**Gutachten über die Ursachen des Einsturzes des Lehrgerüstes des Val Mela-Viaduktes.**

**Zum Gerüsteinsturz des Val Mela-Viaduktes auf der Linie Bevers-Schuls der Rh. B.**

Im Folgenden bringen wir das Gutachten der Herren Experten Oberingenieur R. Weber und Ingenieur S. Grosjean über diesen Gerüsteinsturz zum Abdruck. Zu dessen besserm Verständnis fügen wir in Abbildungen 1 und 2 den Gerüstplan bei, sowie in Abbildung 3 die Photographie eines seitens der Losbauunternehmung im Massstab 1 : 20 angefertigten Modells des Gerüstes.<sup>1)</sup> Diese zeigen gleichzeitig auch den Stand der Gewölbemauerung im Augenblick des Einsturzes, über den wir in Band LVIII, Seite 133 und 174 vorläufig berichtet hatten. Die Abbildungen 4 bis 7 sind Bestandteile des Gutachtens.

Abb. 1 Ansicht und Abb. 2 Schnitt des eingestürzten Lehrgerüsts, mit Angabe des Standes der Mauerungsarbeiten am Gewölbe zur Zeit des Einsturzes. — Masstab 1 : 250.

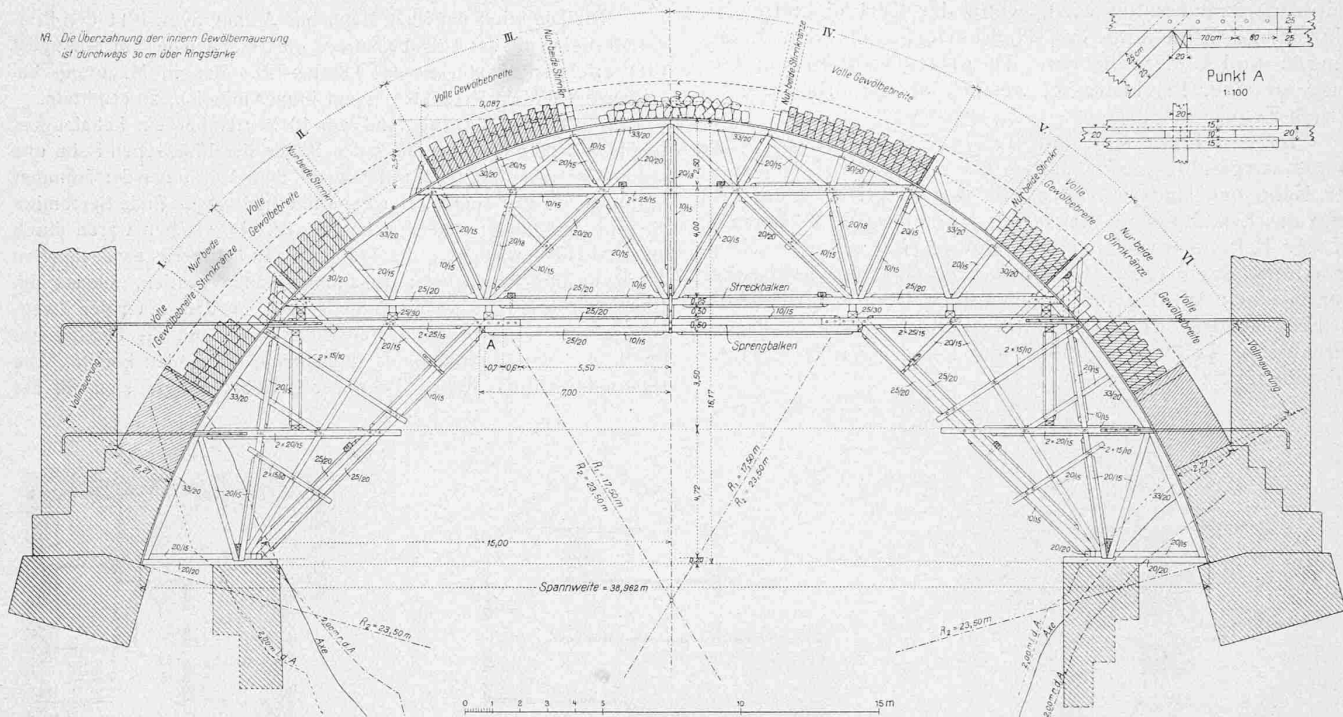
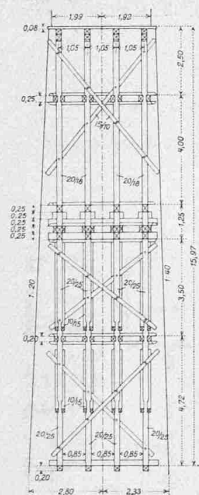
Ad. 1. Die Druckstreben, die vom festen Gerüst gegen die Gerüstmitte (Hängesäule) ansteigen, bilden mit der horizontalen Doppelzange (30, 48, siehe Gerüstplan 2) theoretisch ein Sprengwerk, praktisch dann, wenn die betreffenden Knotenpunkte fachgemäss durchkonstruiert sind.

Die am 25. August festgestellte, relative Senkung des Fixpunktes 2 (siehe Gerüstplan 2) gegenüber 1 und 3 von 14,5 mm hatte bis am 29. mittags beim bergseitigen Binder bis 55 mm zugenommen, die Talseite des Gerüsts hatte die Bewegung in geringerer Masse mitgemacht.

Aus der exzentrischen Belastung des Gerüsts resultierte ein Kippmoment gegen Berg, dessen ungünstiger Einfluss durch die bergseitige Neigung nicht unerheblich vergrössert wurde. Diese Verhältnisse müssen bei Bewertung der ursächlichen Faktoren der Katastrophe mitberücksichtigt werden. Laut Zeugenaussage Chiappini (Akt 15) hat sich das Gerüst bei beginnendem Einsturz tatsächlich zuerst bergwärts geneigt.

Abb. 5.

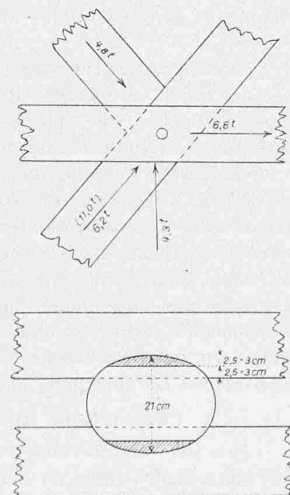
Ad. 2. Das Ausschlitzen der Hängesäule beim Sturz des Gerüsts in der Luft oder beim Aufschlagen auf den Boden ist denkbar bei der Annahme des Bruches eines Hängeeisens zwischen dem untern und obern Befestigungsbolzen bei gleichzeitigem Reissen des erstern, ein Vorgang, wie in Abbildung angedeutet.

Der Zeuge Chiappini Battista will gesehen haben, dass sich das Gerüst bei beginnendem Sturz bergwärts neigte. Der in Abbildung skizzierte Vorgang wäre möglich, besonders beim Aufschlagen auf den Boden.

Abb. 7.

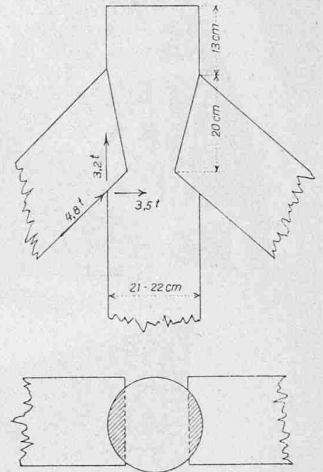
Am 28. August nachmittags war zum erstenmal ein Krachen des Gerüsts gehört und konstatiert worden, dass sich auf Seite Bevers die Pass-Stücke (Verbindungskranzhölzer zwischen dem festen und dem beweglichen Gerüstteil) nach aufwärts verschoben hatten, und zwar bergwärts 5 cm, talseits 3 cm. Auch auf Zernerseite war das Heraustreten der Pass-Stücke konstatiert worden, aber in geringerer Masse. (Rapport Braun vom 20. September, Aktenstück Nr. 8.)

Die Folge des Durchhanges des Streckbaumes und damit, infolge der festen Verbindung, des Spannriegels mit der obern Doppelzange desselben, war eine Verkürzung dieser Konstruktionsteile. Durch den von dieser Formänderung ausgehenden Impuls und durch die exzentrische Wirkung der auf die unter rund 45° geneigten Pass-Stücke wirkenden Last wurden diese hinausgedrückt. Der Vorgang musste sich akzentuieren durch das Lösen eines Teiles der Ankereisen. Diese letztern waren unnötig, solange die Spannriegel des festen Sprengwerks ihre anfängliche Lage beibehielten; sobald diese sich aber einschlugen, übten sie einen Zug auf die mit ihnen verbundenen Zangen aus und wurden die Anker beansprucht. Das Ausstossen der Pass-Stücke war demnach lediglich die Folge der eingetretenen Durchbiegung des Gerüsts.
